## 「無給油薄型スライドプレート-銅合金 5mm タイプ-」カタログ修正のご案内

無給油薄型スライドプレート -銅合金 5mm タイプ- UTW18

【カタログ】ミスミプレス金型用標準部品カタログ 2017 年度版\_P. 1280

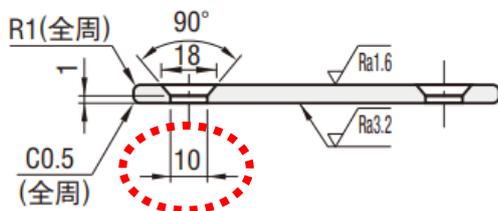
一部サイズ (W18) のボルト穴  $\phi 10$  から  $\phi 6.5$ 、取付用ボルト M8 から M6 に変更いたします。

全サイズ: ボルト穴  $\phi 10$ 、取付用ボルト M8

W18 のみ: ボルト穴  $\phi 6.5$ 、取付用ボルト M6

カタログ作成時の誤記により修正いたします。
